# 新竹縣政府工程查核代表照片表

工程名稱：北埔鄉南埔村番婆坑道路二處災害復建等 5 件工程

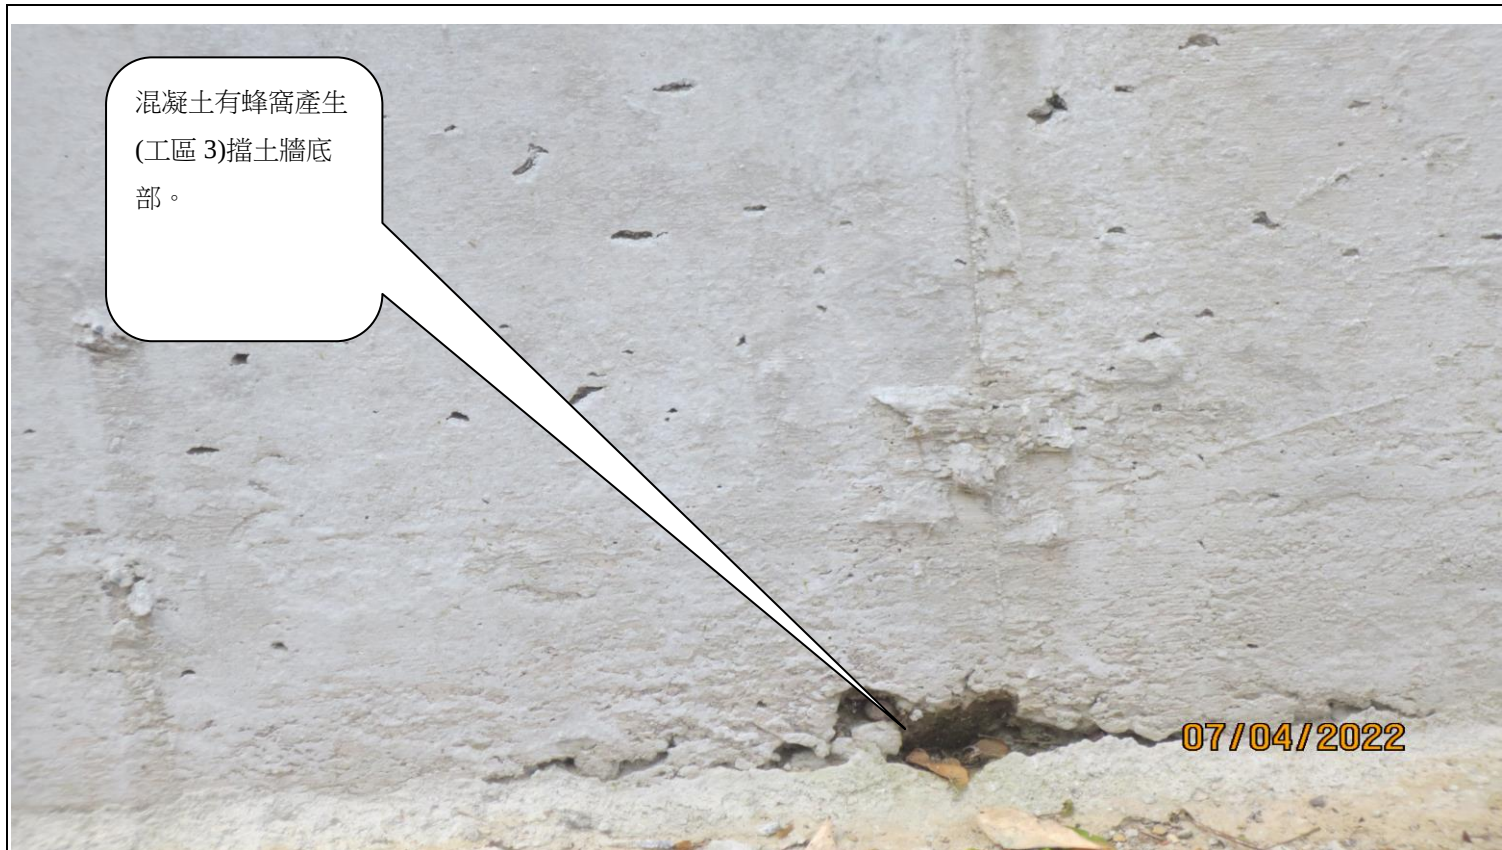
混凝土有蜂窩產生(工區 3)擋土牆底部。
